**Raumordnungsverfahren für die 380-kV-Höchstspannungsleitung
Wehrendorf- Gütersloh gemäß Energieleitungsausbaugesetz (EnLAG) Projekt Nr. 16
Abschnitt Wehrendorf (Bad Essen) - Umspannanlage Lüstringen (Stadt Osnabrück)**
- **Einleitung des Raumordnungsverfahrens mit integrierter Prüfung der Umweltverträglichkeit gem. § 15 Raumordnungsgesetz des Bundes und § 9 ff. Niedersächsisches Raumordnungsgesetz**

**Stellungnahme im Auftrag der Gemeinde Bissendorf
zum Raumordnungsverfahren „380-kV-Höchstspan-
nungsleitung Wehrendorf – Gütersloh“
gemäß Energieleitungsausbaugesetz (EnLAG),
Projektnummer 16.**

Abschnitt Wehrendorf – Lüstringen (Bl. 4211)

Stand: 27.06.2019

Abbildung 13: Engstelle 14.

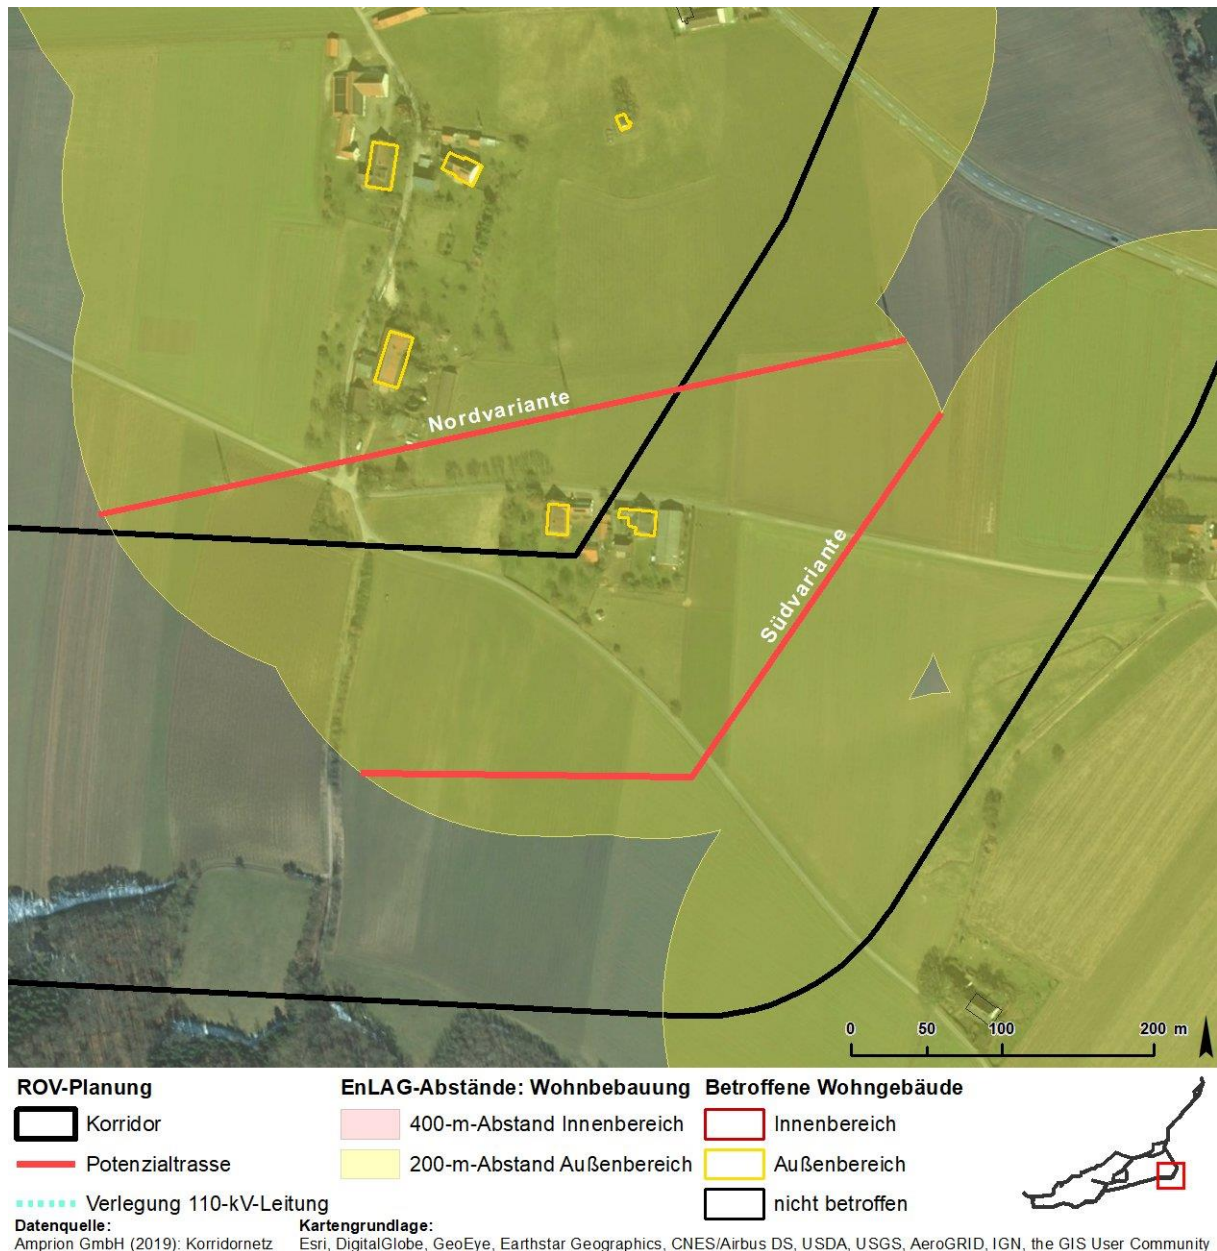
Der Bereich der Engstelle Nr. 14 erstreckt sich über ca. 600 m im Bereich des Ortsteils Astrup Süd. Dabei werden zwei Varianten einer Potenzialtrasse aufgezeigt (Nord- und Südvariante). Bei der Nordvariante unterschreiten sechs, bei der Südvariante zwei Wohngebäuden im Außenbereich den 200-m-Mindestabstand zur Potenzialtrasse auf Längen von jeweils mehr als 500 m. Damit ist in beiden Varianten die Voraussetzung für eine Teilerdverkabelung nach § 3 Abs. 2 Nr. 2 EnLAG gegeben. Die Nordvariante verläuft dabei auf einer Länge von über 400 m außerhalb des Korridorbereichs, was aus gutachterlicher Sicht zu kritisieren ist. In dieser Variante werden bei zwei Wohngebäuden innerhalb des 200-m-Abstands nur geringfügige optischen Beeinträchtigungen festgestellt. Dem ist zu widersprechen. Bei den Wohngebäuden *Dicke Eiche 2* und 7, 164 m bzw. 165 m nördlich der Potenzialtrasse, ist die Sicht auf die Trasse zwar teilweise durch Gehölze verdeckt, allerdings nur sehr grob, sodass mit dauerhaft bestehenden Sichtbeziehungen von den nach Süden ausgerichteten Gärten, Terrassen und Wohnbereichen zu rechnen ist. Gleiches gilt für die Wohngebäude *Donnerbreite 2* (162 m) und 4 (113 m) der Südvariante. Dort verdeckt bei Nr. 4 zwar auch ein Gebäude in westliche Richtung die Sicht, in südliche Richtung sind jedoch Sichtbeziehungen zur Trasse möglich. Zudem ist bei allen Wohngebäuden insbesondere während der laubfreien Herbst-, Winter- und Frühlingsmonate mit optischen Beeinträchtigungen durch die Trasse zu rechnen. Neben den optischen Beeinträchtigungen der Wohngebäude und der Gärten bzw. Terrassen wurden keine weiteren Auswirkungen auf den Wohnumfeldschutz diskutiert (siehe Kapitel 4.1).

Abbildung 14: Engstelle 15.

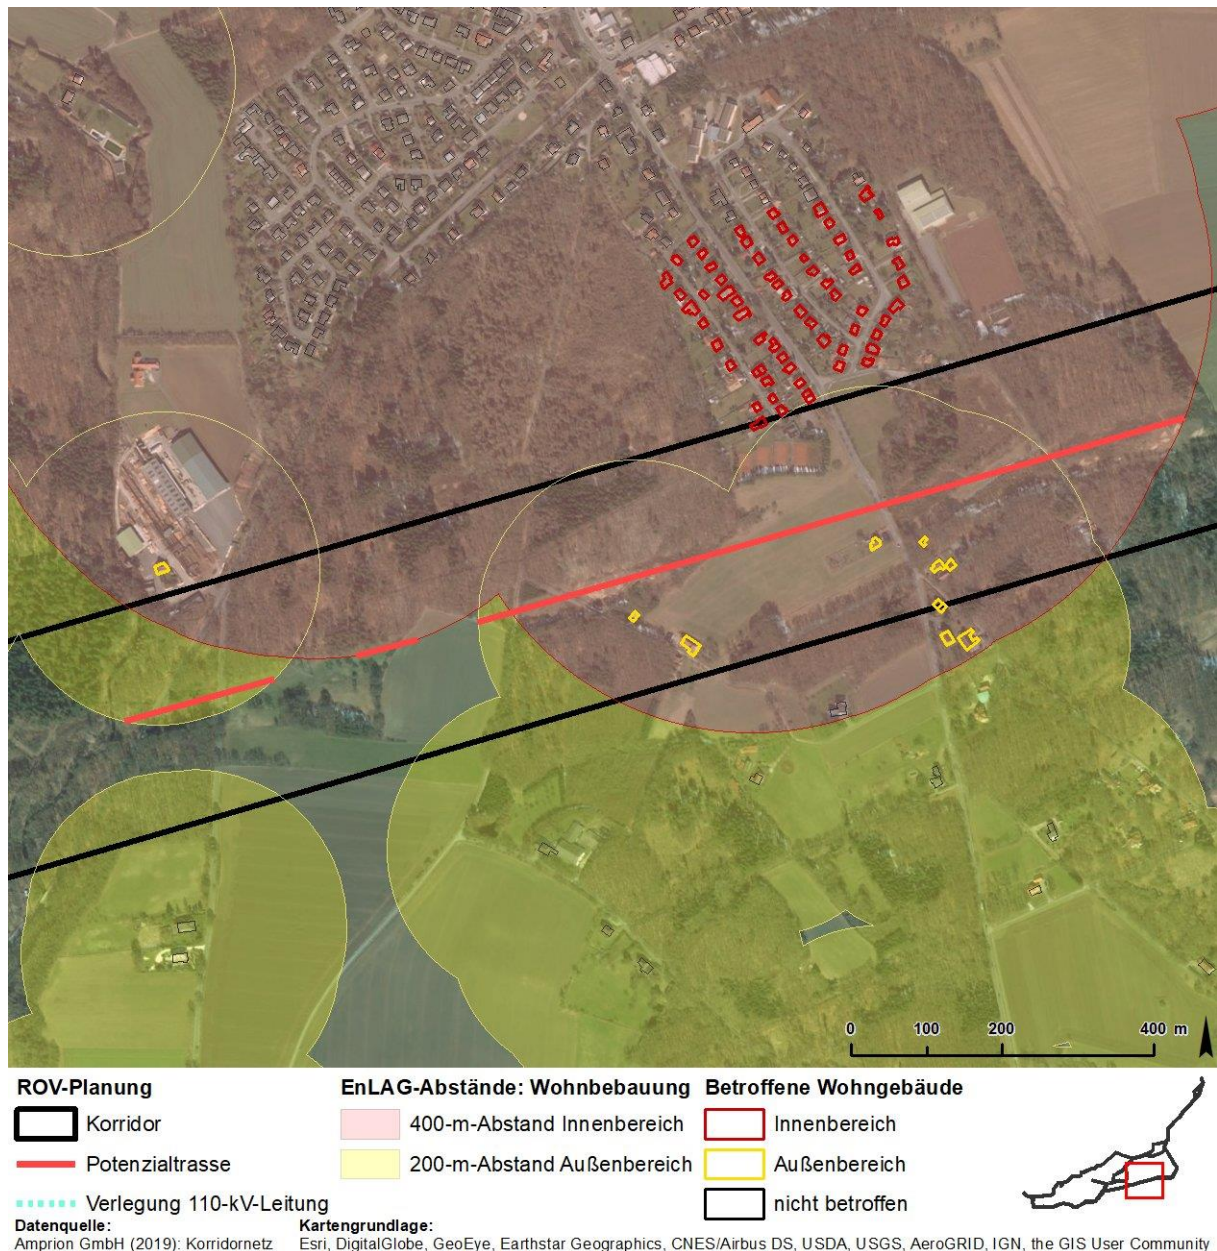
Bei Engstelle Nr. 15 sind im Korridor B insgesamt 69 Wohngebäude im Innenbereich weniger als 400 m und zwölf Wohngebäude im Außenbereich weniger als 200 m von der geplanten Leitung entfernt. Der Leitungsabschnitt, bei dem die Mindestabstände zu Wohngebäuden unterschritten werden, beläuft sich auf knapp 1.000 m. Die Betroffenheit des Schutzgutes Mensch bzw. die unausweichlichen erheblichen Beeinträchtigungen des Wohnumfeldschutzes in der Engstelle Nr. 15 lassen keinen anderen Schluss zu, als diesen Bereich als Erdkabel zu realisieren. Der Bewertung innerhalb der ROV-Unterlagen, in denen die Erdkabelbauweise als vorzugswürdig eingestuft wird, stimmen wir demnach zu.

Abbildung 15: Engstelle 16.

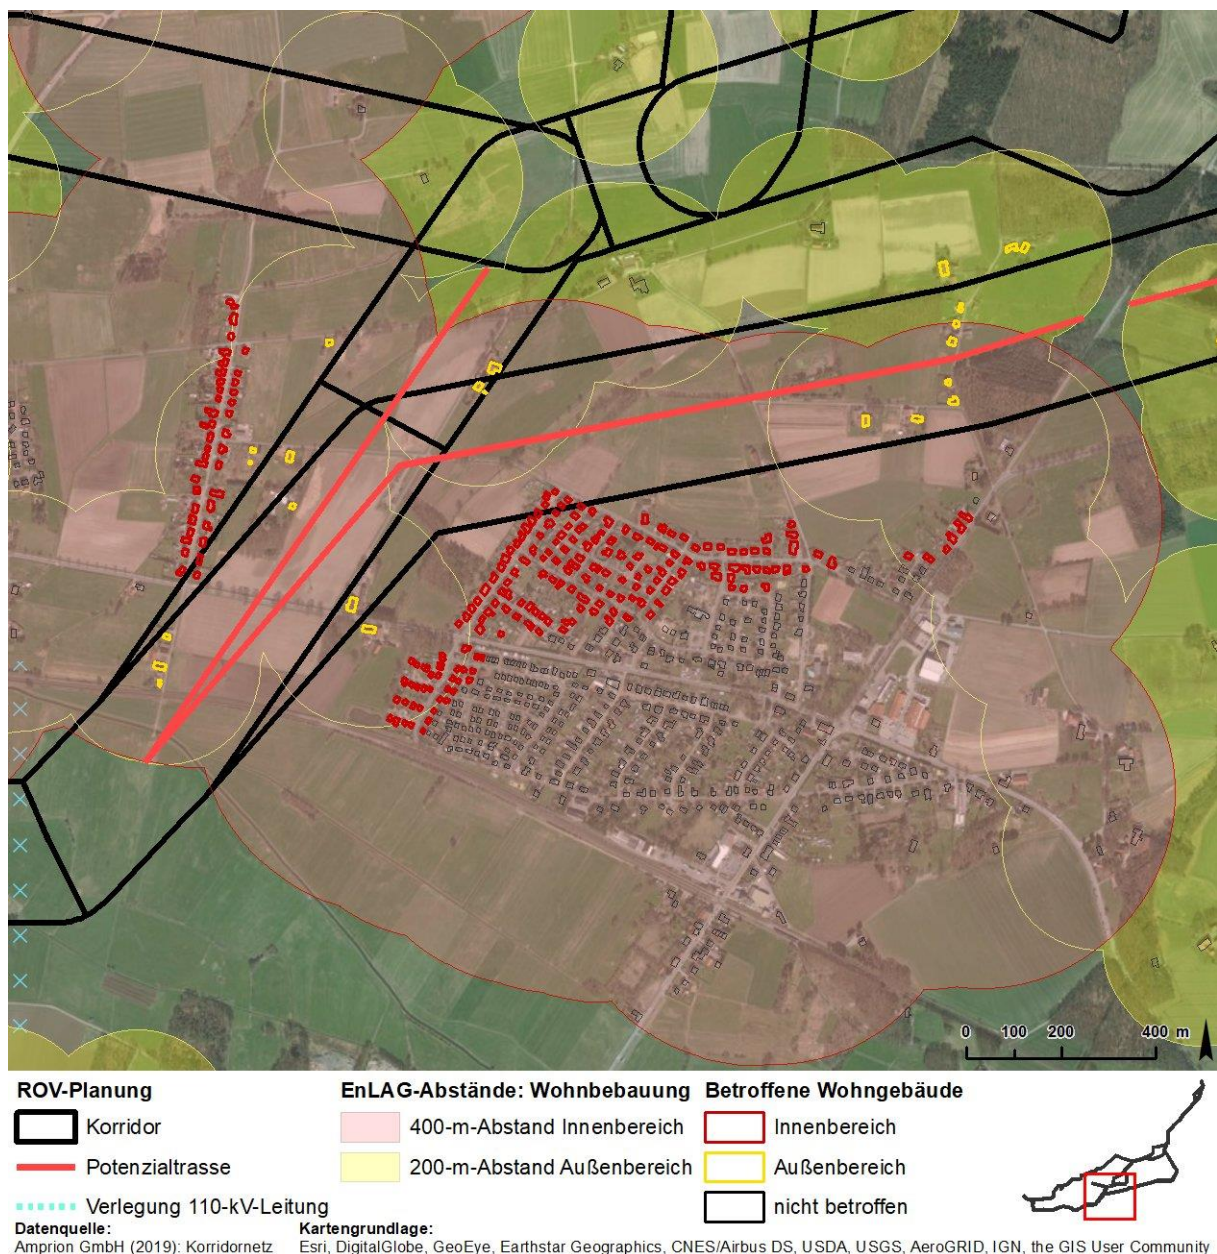
Bei Engstelle Nr. 16 sind im Korridor C insgesamt 242 Wohngebäude im Innenbereich weniger als 400 m und 21 Wohngebäude im Außenbereich weniger als 200 m von der geplanten Leitung entfernt. Der Leitungsabschnitt, bei dem die Mindestabstände zu Wohngebäuden unterschritten werden, beläuft sich auf etwa 2.300 m. Die Betroffenheit des Schutzgutes Mensch bzw. die unausweichlichen erheblichen Beeinträchtigungen des Wohnumfeldschutzes in der Engstelle Nr. 16 lassen keinen anderen Schluss zu, als diesen Bereich als Erdkabel zu realisieren. Der Bewertung innerhalb der ROV-Unterlagen, in denen die Erdkabelbauweise als vorzugswürdig eingestuft wird, stimmen wir demnach zu.

Abbildung 16: Gemeinsame Betrachtung von Engstellen und UVS-Konflikt.

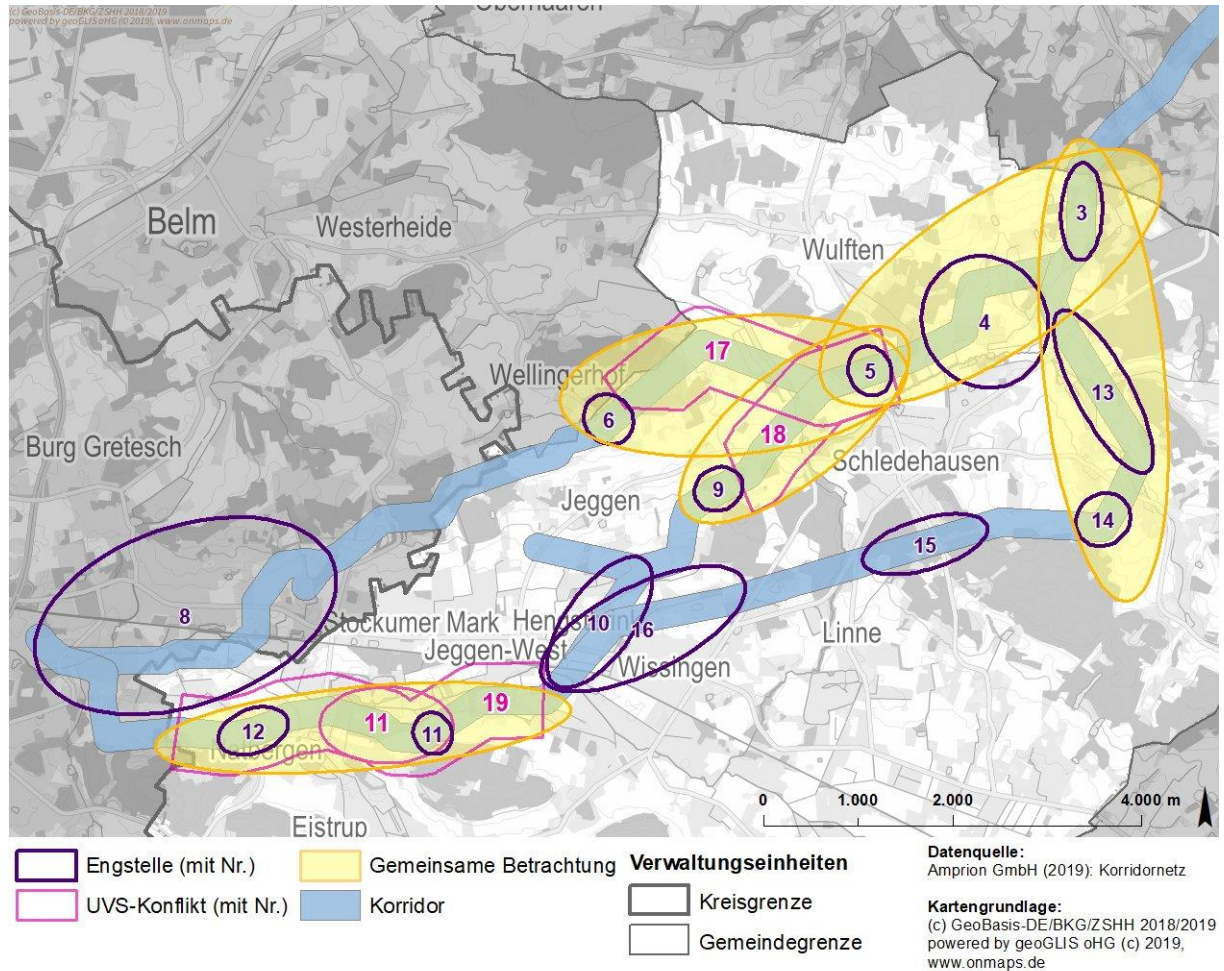
In der nachfolgenden Darstellung sind diejenigen Bereiche dargestellt, für die sich eine übergeordnete und gemeinsame Betrachtung von Engstellen und UVS-Konflikten zur Bildung längerer Erdkabelabschnitte anbietet.

Abbildung 17: Verortung der Schelenburg.

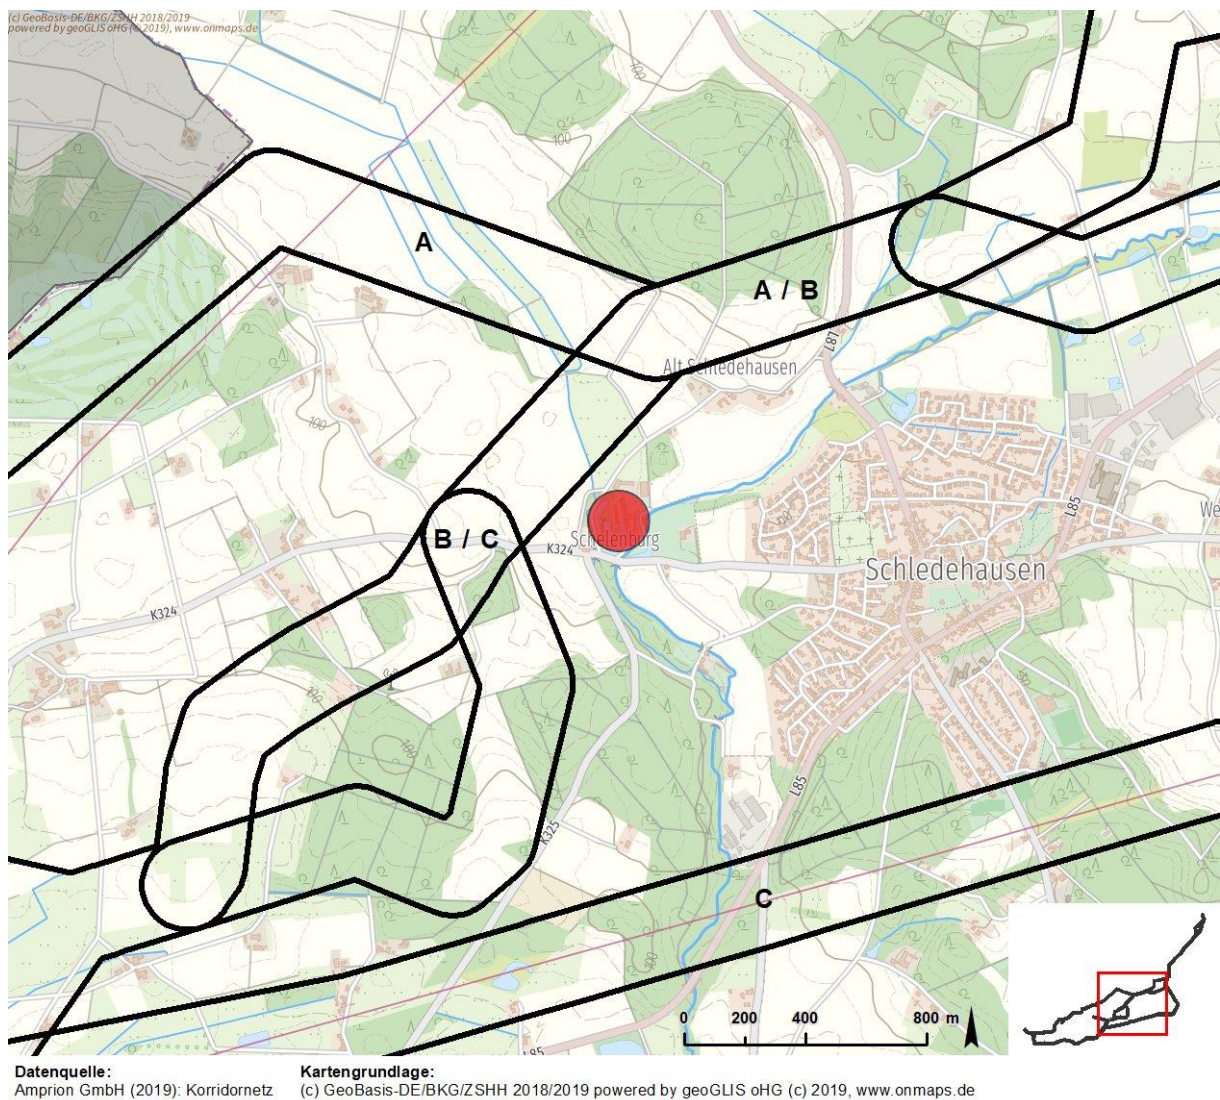
Entgegen der Vorgabe im Untersuchungsrahmen wurden die Auswirkungen auf die Schelenburg jedoch nicht intensiv untersucht. Die Ausführungen beschränken sich auf folgenden Absatz:

Dass die genauen Masttypen und -standorte sowie die KÜS-Standorte noch nicht feststehen, rechtfertigt nicht, die Beschreibung potenzieller Auswirkungen auf die Schelenburg – wie gemäß Untersuchungsrahmen gefordert – auszulassen bzw. lediglich die generelle Untersuchungsmatrix anzuwenden. Über die bloße Kurzbeschreibung und die Angabe der Entfernungen zu den einzelnen Korridorvarianten geht die inhaltliche Auseinandersetzung mit der Schelenburg nicht hinaus. Eine genauere Untersuchung scheint aus gutachterlicher Sicht vor dem Hintergrund der Bedeutung der Schelenburg jedoch geboten. So wäre sinnvoll gewesen, in verschiedenen Szenarien, etwa für unterschiedliche Masttypen und -standorte, die spezifi-

schen Auswirkungen auf die Schelenburg zu beschreiben und zu bewerten. Dies hätte beispielsweise mit Hilfe von 3D-Visualisierungen geschehen können. Dadurch hätten bereits auf Ebene der Raumordnung Vorgaben für die Planfeststellung abgeleitet werden können, indem etwa bestimmte Masttypen und -standorte im Falle einer Freileitungsbauweise ausgeschlossen, andere dafür präferiert würden. Dies wurde jedoch gänzlich auf das Planfeststellungsverfahren (PFV) verschoben. Dies erscheint aus gutachterlicher Sicht äußerst fragwürdig, da die Auswirkungen auf die Schelenburg auch für die Entscheidung über den Vorzugskorridor eine gewichtige Bedeutung besitzen könnten, die Korridorwahl allerdings bereits vor Beginn des PFV getroffen wird. Beschreibung und Bewertung der spezifischen Auswirkungen auf die Schelenburg sind aus gutachterlicher Sicht demnach gemäß den Vorgaben des Untersuchungsrahmens nachzuholen.

Abbildung 18: Belastung und Entlastung im FFH-Gebiet „Mausohr-Jagdgebiet Belm“

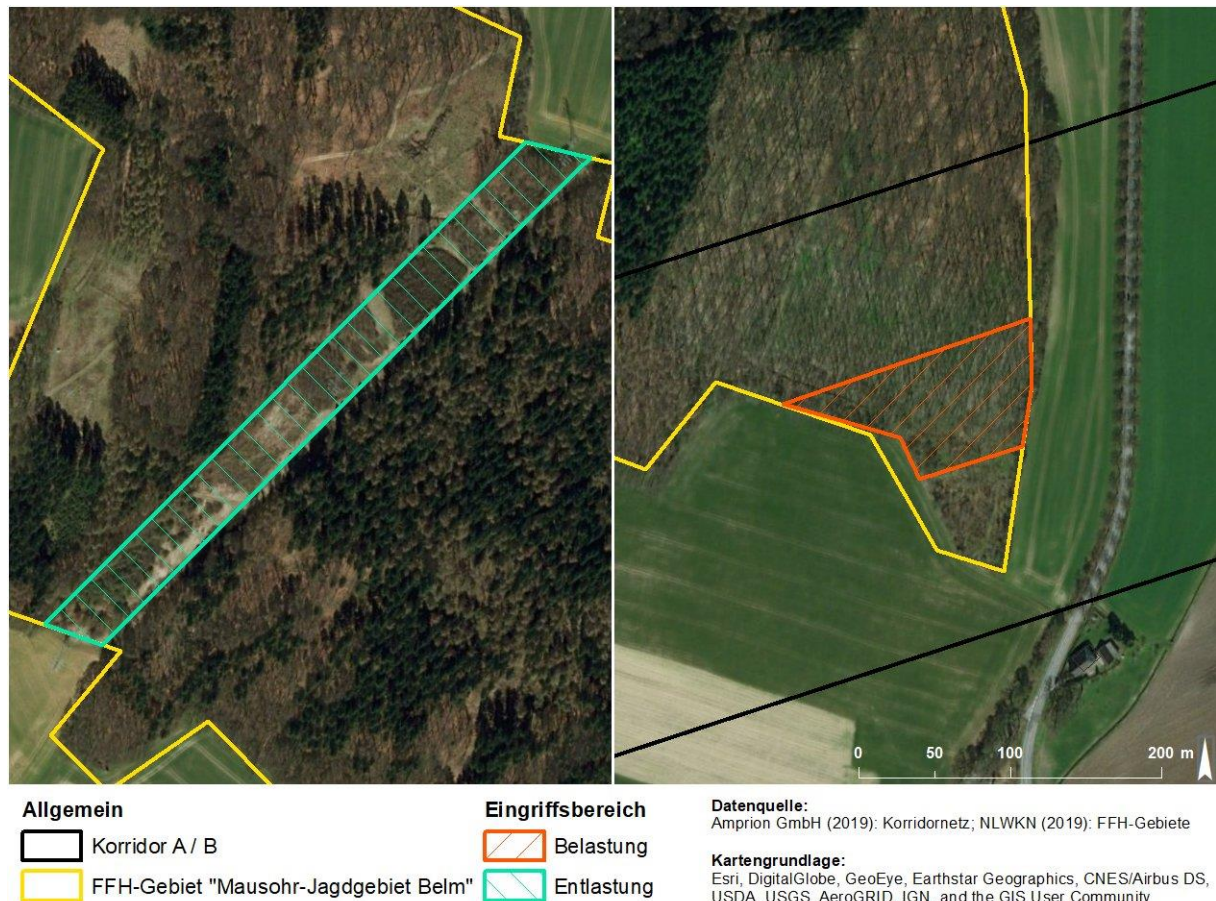
Ferner wird angeführt, dass der Rückbau der 110-kV-Leitung Bl. 0088 durch Mitführung auf der neuen 380-kV-Leitung bilanzierend bei der abschließenden Bewertung der Natura-2000-Verträglichkeitsuntersuchung einzubeziehen ist (). Dem widersprechen wir aus nachfolgenden Gründen:

1. Es ist zum jetzigen Planungsstand nicht offiziell bestätigt, dass die Leitung Bl. 0088 im Falle der Realisierung in den Korridoren A oder B auf Teilbereichen der neuen 380-kV-Trasse mitgeführt werden kann. Die Leitung wird von der Westnetz GmbH betrieben. Ohne eine verbindliche und nachgewiesene Einigung zwischen der Amprion GmbH und der Westnetz GmbH hinsichtlich der Mitführung kann im ROV nicht mit potenziellen Vorteilen durch die Mitführung bzw. den Rückbau der Leitung Bl. 0088 argumentiert werden. Momentan ist die geplante Mitführung lediglich einer informellen Absichtserklärung gleichzusetzen.

2. Ein möglicher Rückbau der Leitung Bl. 0088 wäre prinzipiell positiv zu beurteilen. Im Falle der Bilanzierung der Beeinträchtigungen des FFH-Gebiets „Mausohr-Jagdgebiet Belm“ allerdings zu argumentieren, die entlasteten Bereiche (1,35 ha) überstiegen die potenziell betroffenen Bereiche (0,8 ha) und demnach wären mit überwiegender Wahrscheinlichkeit erhebliche Beeinträchtigungen maßgeblicher Bestandteile durch den Wirkfaktor „Beschränkung im Wuchs von Gehölzen (Schutzstreifen)“ auszuschließen, ist fachlich nicht nachvollziehbar und lediglich in der Flächenbilanz korrekt. Der entlastete Bereich besteht nach eigener Luftbilddauswertung aus Brachland in teilweise verbuschtem Zustand. Die Einstufung in einen Wald-LRT an dieser Stelle wird als äußerst unwahrscheinlich angesehen. Demgegenüber ist der betroffene Bereich vollständig bewaldet (ggf. vollumfänglich LRT 9130) und naturschutzfachlich damit deutlich wertvoller. Müsste dieser gerodet bzw. stark zurückgeschnitten werden, überstiegen die negativen Effekte deutlich die positiven im entlasteten Bereich, da möglicherweise Wald-LRT-Flächen dauerhaft verloren gingen. Auf dem entlasteten Bereich hingegen würde es mehrere Jahrzehnte dauern, bis sich die LRT 9110 oder LRT 9130 bilden würden. Der Rückbau und die damit einhergehende Entlastung ist demnach in keiner Weise einer Kohärenzmaßnahme gleichzusetzen. Fachlich ist die Gegenüberstellung von Entlastung und Belastung in diesem Fall nicht nachvollziehbar.

3. Es ist äußerst fraglich, ob die Reduzierung der Vorbelastung durch den Abbau der vorhandenen Leitung Bl. 0088 überhaupt bei der Bilanzierung in der Natura-2000-Verträglichkeitsuntersuchung berücksichtigt werden darf. Die Arbeitshilfe sieht die Berücksichtigung explizit und lediglich für den Variantenvergleich vor. Hier geht es jedoch ausschließlich um die Untersuchung der Natura-2000-Verträglichkeit an sich.

Die Gegenüberstellung von Belastung und Entlastung ist in diesem Fall demnach nicht nur fachlich, sondern auch methodisch irreführend und nicht nachvollziehbar.
